**【秋田建設部版】
土木工事設計変更事例集
(案)**

平成25年12月
秋田管内建設技術者勉強会

当初設計での掘削状況

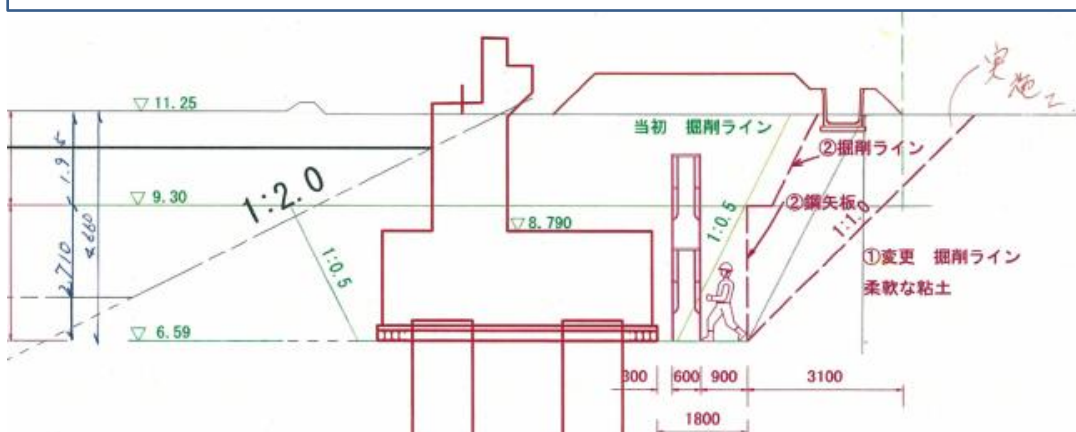
橋梁下部工床堀の際、掘削土が軟弱なため掘削ライン1:0.5では、掘削法面が崩れるおそれがあるため、掘削勾配の変更について協議した。

- ・受注者は設計と現地条件が一致しないことから、監督員と協議。
- ・発注者は現地調査の上、掘削勾配を1:1.0に設計変更を行った。

交通誘導員配置状況

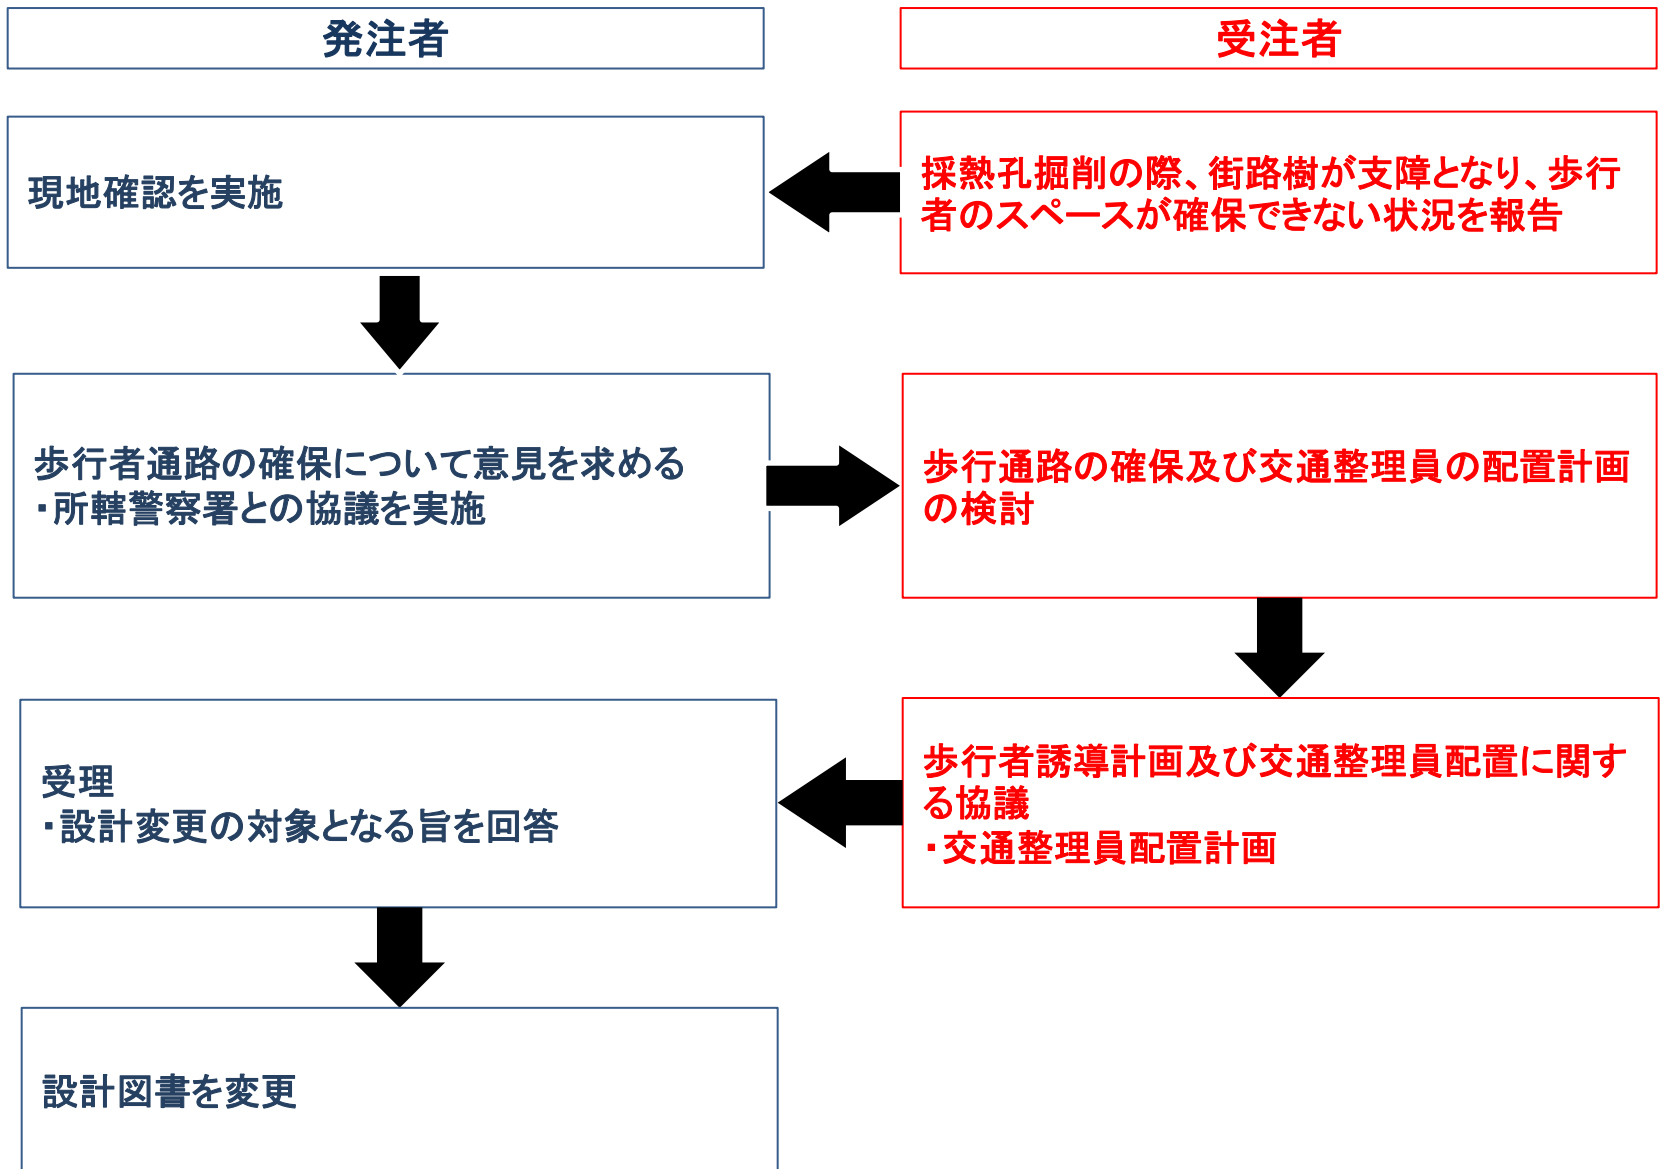
採熱孔掘削作業の際、街路樹が支障となり、車道側に歩道を確保する必要が生じたため、交通誘導員の終日配置及び配置人員の変更について協議した。

- ・発注者は、所轄警察署の条件等を踏まえ、配置計画の変更について受注者と協議。
- ・受注者は配置計画を見直し、内容を発注者と協議。
- ・発注者は変更した配置計画を受理し、設計変更を行った。

(当初)交通誘導員 昼間 39人

(変更)交通誘導員 昼間 72人
夜間 40人

リーダレス型機械

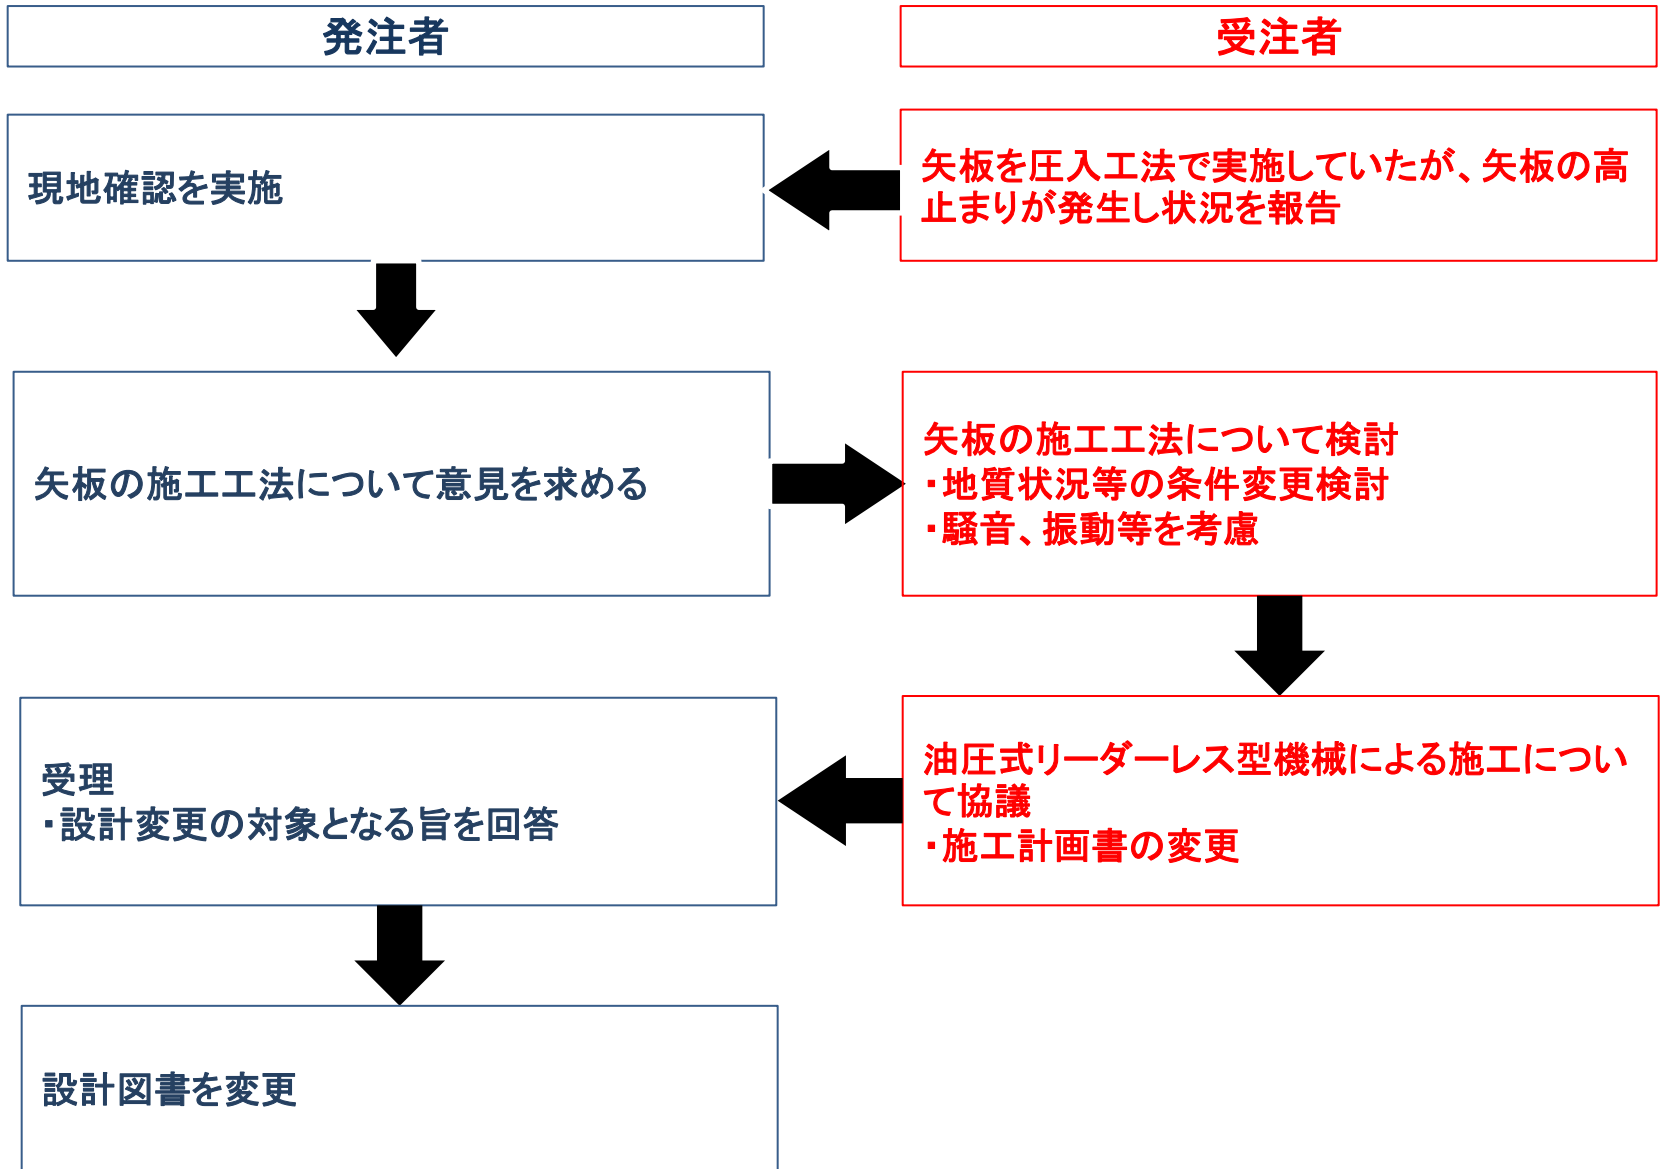
護岸基礎遮水矢板(広幅鋼矢板2W型2~3m)及び床止め工遮水矢板を圧入工法で施工したが、砂質地盤のため設計どおりに矢板を打ち込むことが出来なくなった。このため、より精度が高く狭所作業性の向上が図れる油圧式リーダレス型機械による施工について協議した。

- ・発注者は、現地で打ち込み不能について確認し、変更について受注者と協議。
- ・受注者は遮水矢板の施工計画を見直し、内容を発注者と協議。
- ・発注者は変更した施工計画書を受理し、設計変更を行った。

(当初)遮水矢板(圧入工法) 268枚

(変更)遮水矢板(リーダレス工法) 250枚(圧入工法施工済み除く)

(当初) 連続繊維補強土工

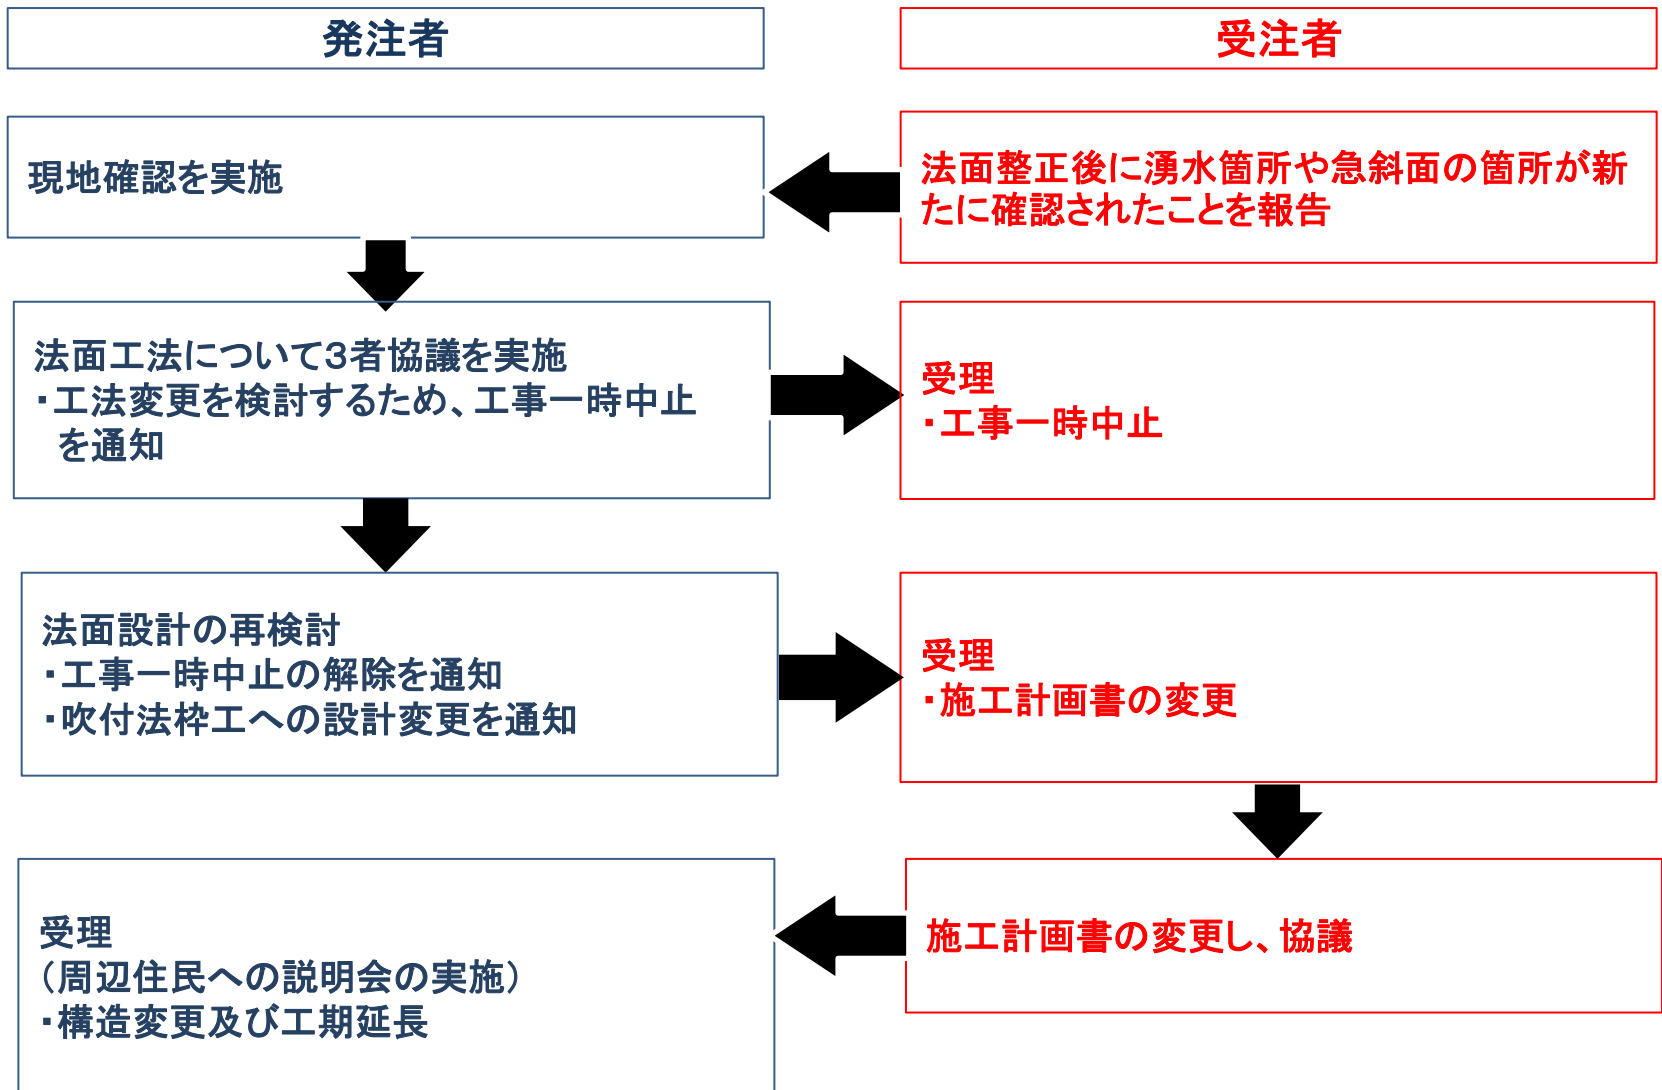
湧水が少なく安定している斜面として連続繊維補強土での施工としていたが、法面整正後、湧水や急斜面が新たに確認されたため、設計の再検討について協議した。

- ・発注者は、現地状況を確認し、設計変更について受注者と協議。
- ・発注者は工事一時中止を通知し、設計を再検討。
- ・対策工法を吹付法枠工に変更。

(当初)・連続繊維補強土工 658㎡

(変更)・吹付法枠工 550㎡

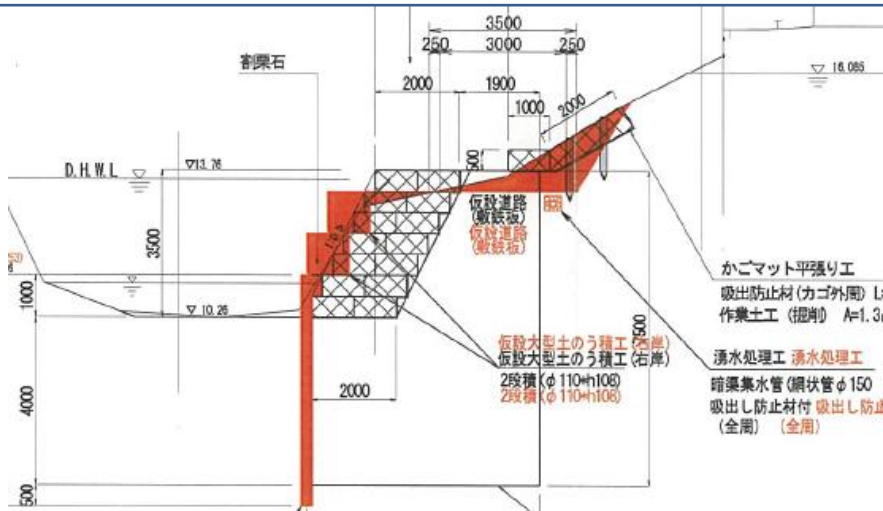
護岸工として鋼製かご枠を施工することとしていたが、周辺地盤の変動が確認されたため、対策工法を含む構造変更の検討について協議した。

- ・発注者は、現地状況を確認し、すべり対策について設計コンサルタントに検討を指示。
- ・発注者は工事一時中止を通知し、設計を再検討。
- ・鋼製かご枠工を仮設の鋼矢板締切と大型土のうに変更。

(変更)・仮設鋼矢板 80枚、大型土のう 121袋

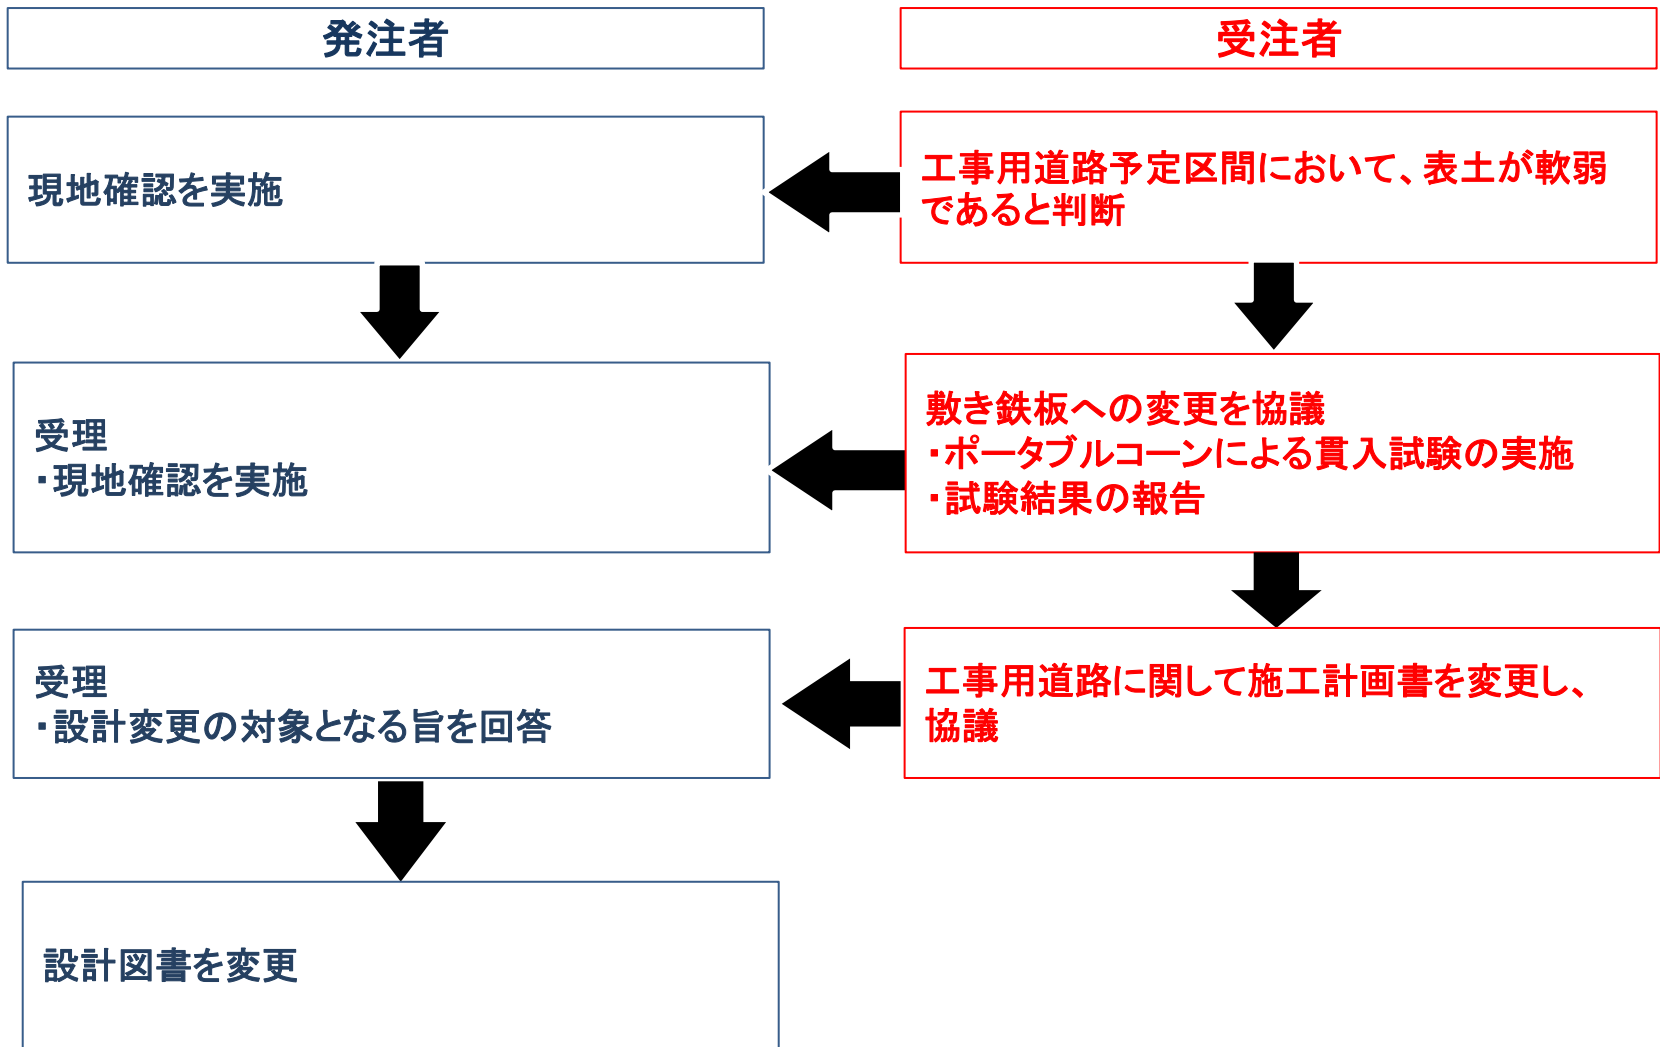
工事用道路として敷砂利による車両の通行としていたが、基礎地盤が軟弱であり、トラフィカビリティが確保できないことから、敷き鉄板の設置について協議した。

- ・受注者は、ポータブルコーンによる貫入試験を実施し、発注者に結果を報告。
- ・平均コーン指数 172KN/m²
(ダンプトラック通行に必要なコーン指数1200KN/m²以上)
- ・発注者は現地確認し、敷き鉄板に変更指示。

(当初)・工事用道路 敷砂利(t=10cm) 167m

(変更)・工事用道路 敷き鉄板 167m

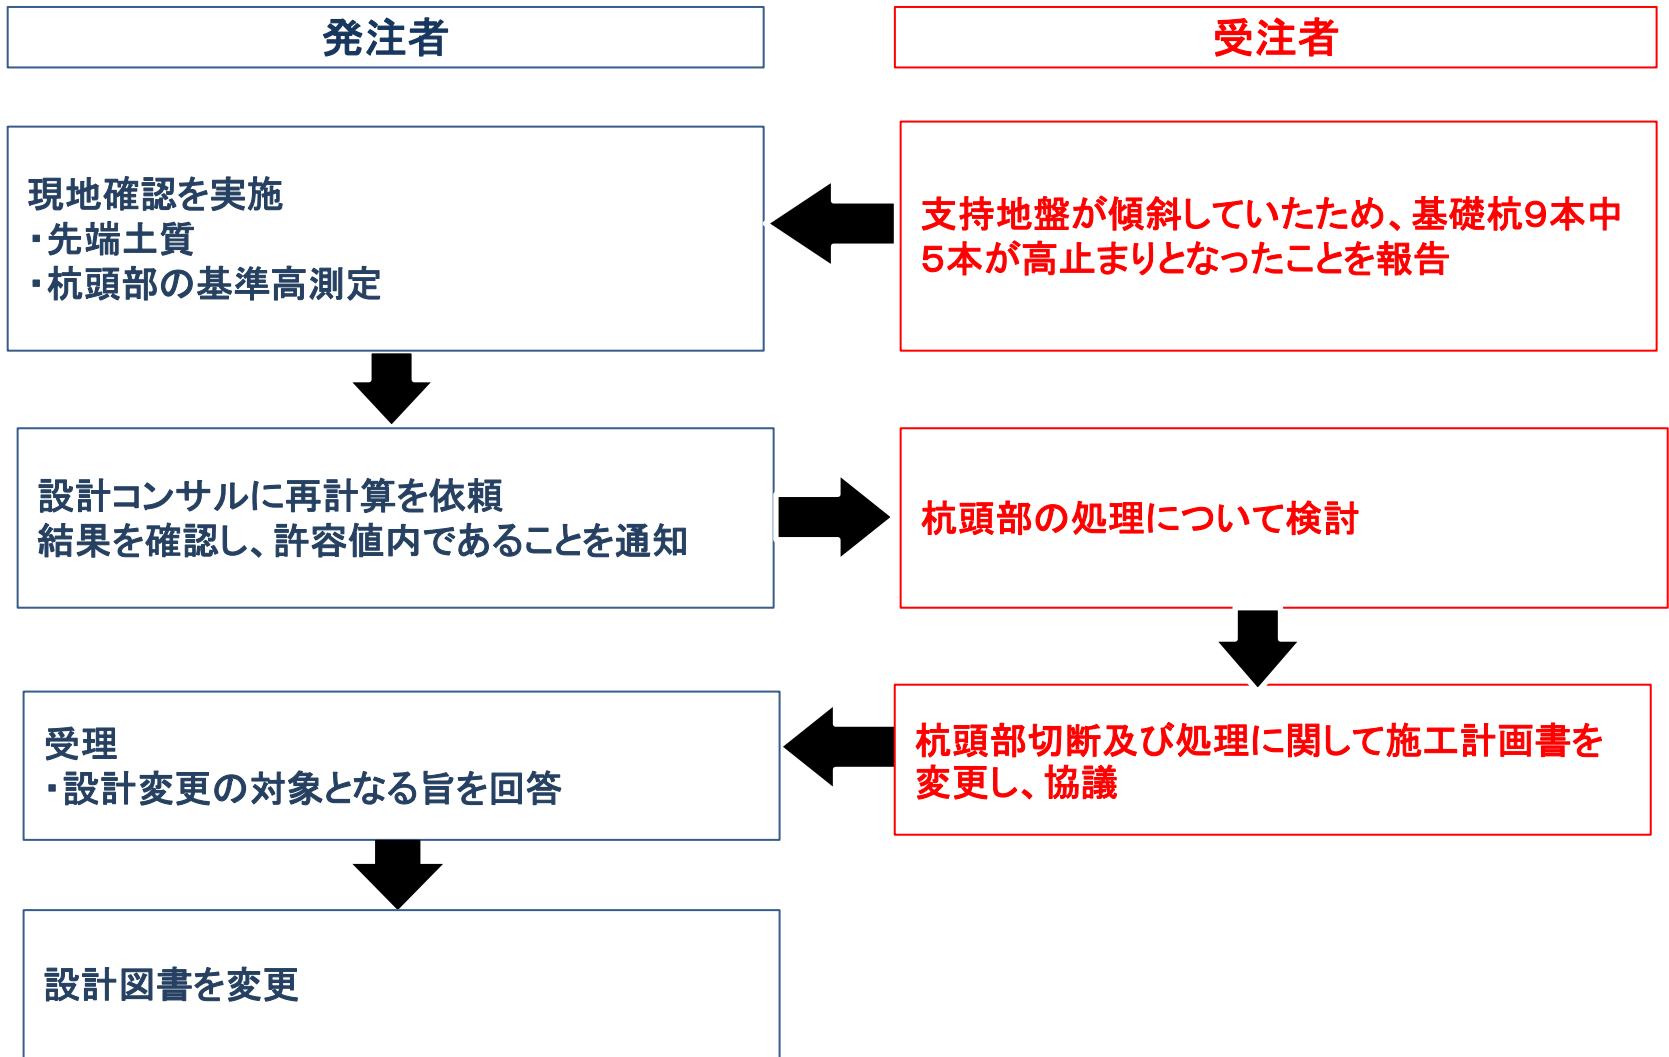
杭基礎工事において、鋼管杭（杭長6m）を中掘り工法により施工していたが、支持地盤が想定より浅く、杭の中掘りが進まない状況となったことから、基礎杭の高止まりについて協議した。

- ・受注者は、杭先端の土質状況をボーリング調査結果と比較し、支持地盤を確認
- ・発注者は基礎杭の高止まりの計測及び先端土質を確認し、設計コンサルに再計算を依頼、許容値内であることを確認

（当初）・杭基礎 杭長 6m

（変更）・杭基礎 杭長 5.8m ・杭切断、処理費 1式
